AUTORITA' di BACINO del RENO

**Piano Stralcio
per l'Assetto Idrogeologico**

MODIFICA DELL'ALVEO ATTIVO E
DELLA FASCIA DI PERTINENZA FLUVIALE
DEL RIO BRENTANO IN COMUNE DI FIRENZUOLA

RELAZIONE

Fig. 1 - Estratto Tav. RI.8 PSAI Santerno - scala 1:5000

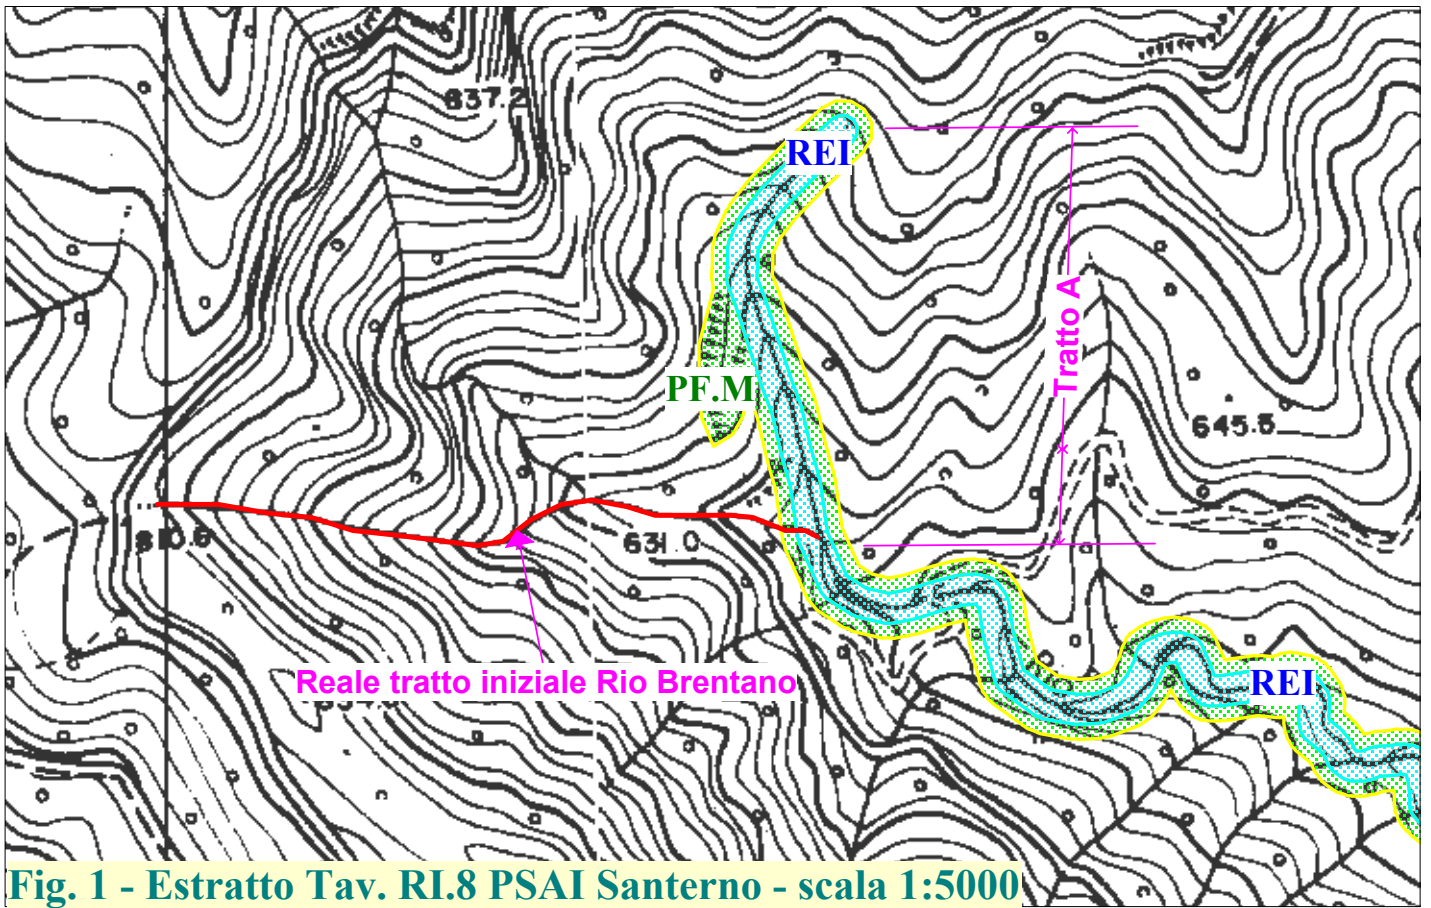
La modifica in oggetto riguarda il tratto iniziale del Rio Brentano (tratto A – fig. 1 allegata) che nella Tav. RI.8 del PSAI relativo al Santerno assume un andamento N-S per poi proseguire con un andamento ONO-ESE.

Dall'esauriente documentazione presentata dalla ditta Geo-logic di Firenze risulta che tale tratto iniziale rappresenta un impluvio minore; esso inoltre non è oggi più esistente a seguito dello svolgimento negli anni '70 di attività estrattive. Il tratto iniziale del Rio Brentano risulta essere in realtà quello proveniente da ovest ed evidenziato in rosso nella fig. 1.

Fig. 2 - Proposta di modifica - scala 1:5000

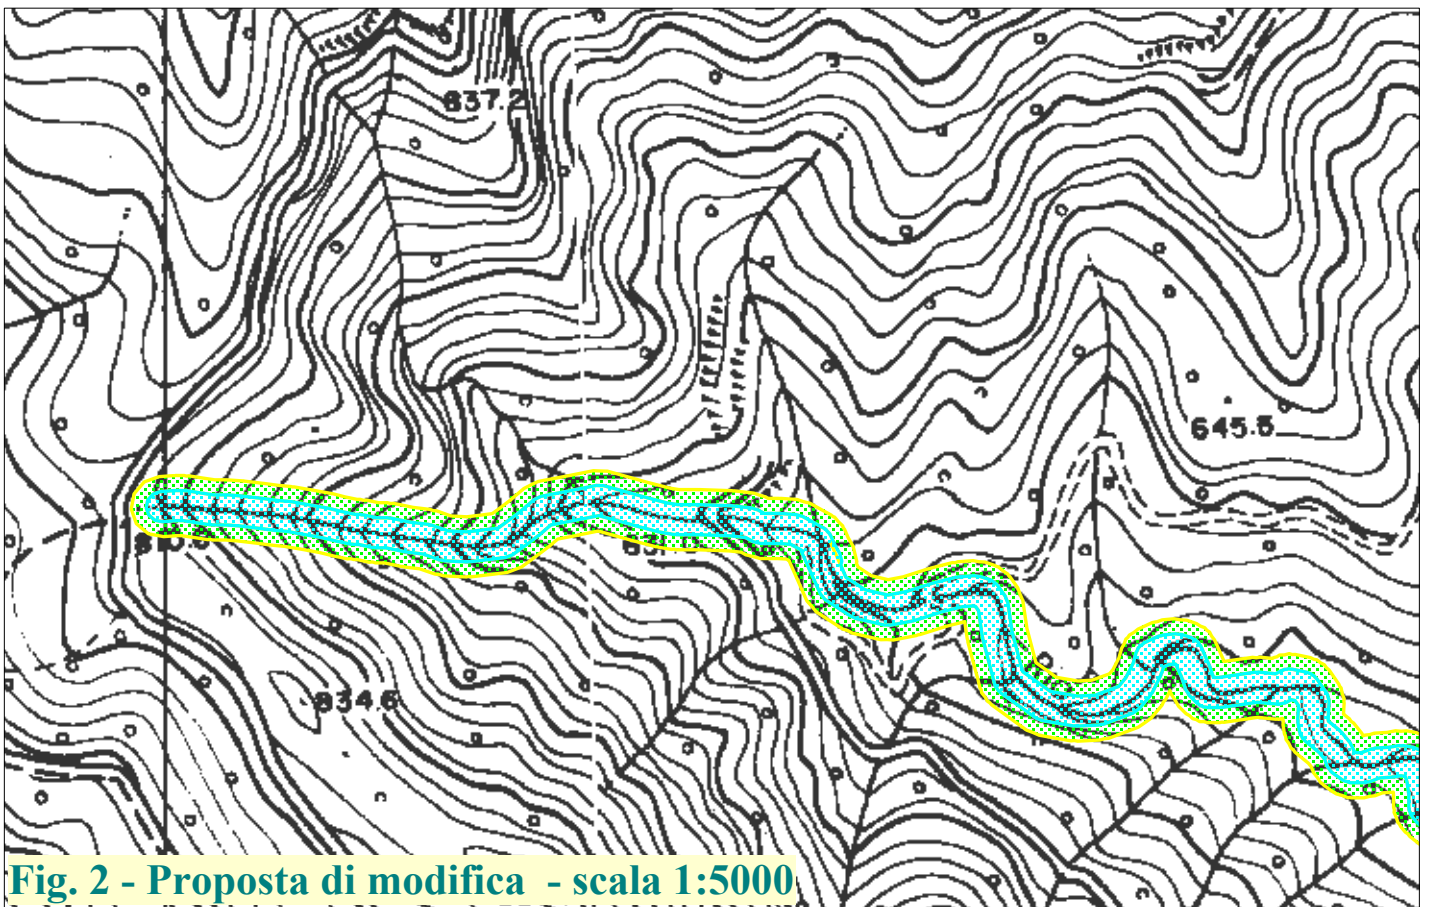
Per i motivi sopra esposti, risulta necessario modificare la perimetrazione dell'alveo attivo e della fascia di pertinenza fluviale, accogliendo in tal modo la richiesta fatta dalla ditta Geo-logic di Firenze, come indicato nella fig. 2 allegata.
